OFICIO N° 00301-2020-MINAM/VMGA/DGCA

Asunto : Remisión del levantamiento de observaciones al Plan de Rehabilitación del Sitio Impactado SO 118 (Botadero Comunidad Olaya) en el marco del Reglamento de la Ley N° 30321

ASUNTO : **Opinión Técnica referente al Plan de Rehabilitación del Sitio
SO118 (Botadero Comunidad Olaya)- Levantamiento de
Observaciones**

Ilustración 1

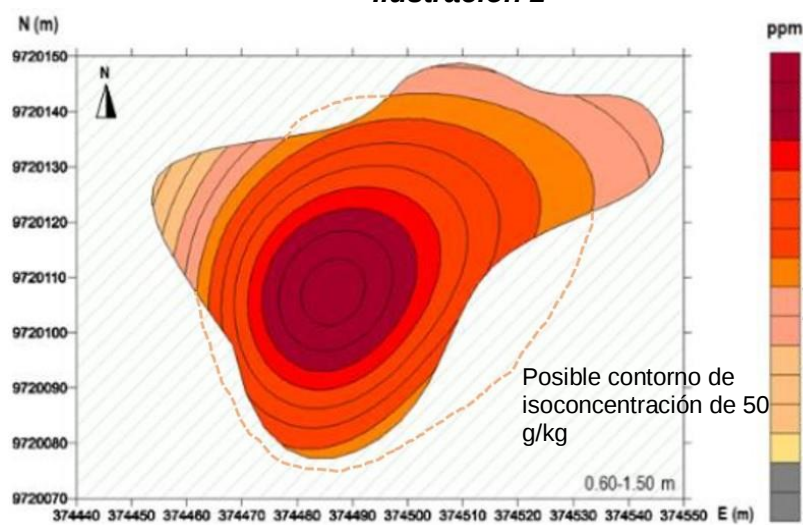
El PR, en la Figura 3-26 presenta curvas de isoconcentraciones de arsénico para dos profundidades. Al respecto, las figuras de isoconcentraciones deben presentar los puntos de muestreo de suelo para las profundidades respectivas. Asimismo, la delimitación del sitio S0118 corta isolíneas de concentraciones superiores al ECA Suelo agrícola para arsénico 50 mg/kg lo que evidencia la falta de puntos de muestreo de detalle que corrobore la extensión de la dispersión de los contaminantes en el sitio, como ejemplo de los señalado ver Ilustración 1. Se deben desarrollar perfiles de isoconcentraciones en adición a los planos horizontales de isoconcentración para el arsénico y demás contaminantes que han superado el ECA para suelo agrícola y normas internacionales referenciales en el sitio S0118.

La respuesta de la consultora no sustenta por qué considera al Vanadio como contaminante inorgánico "marcador", toda vez que no adjunta análisis estadísticos, Coeficiente de correlación de Pearson u otros. En tal sentido, el modelamiento de isoconcentraciones debe ser desarrollado para los contaminantes de preocupación en suelo (As, V, Cr, Cu, Ni, Zn y Pb) por separado.

De acuerdo a lo indicado en la observación se procederá a presentar en la figura del modelaje de las isoconcentraciones los puntos de muestreo considerando los parámetros que presenten excedencias, se procedió a mejorar la figura con las isoconcentraciones (la cual se presenta en las siguientes Figuras), donde se mantiene al Vanadio como contaminante inorgánico "marcador" para este ejercicio de modelización de la distribución espacial en superficie de los contaminantes en este sitio impactado, por las siguientes razones:
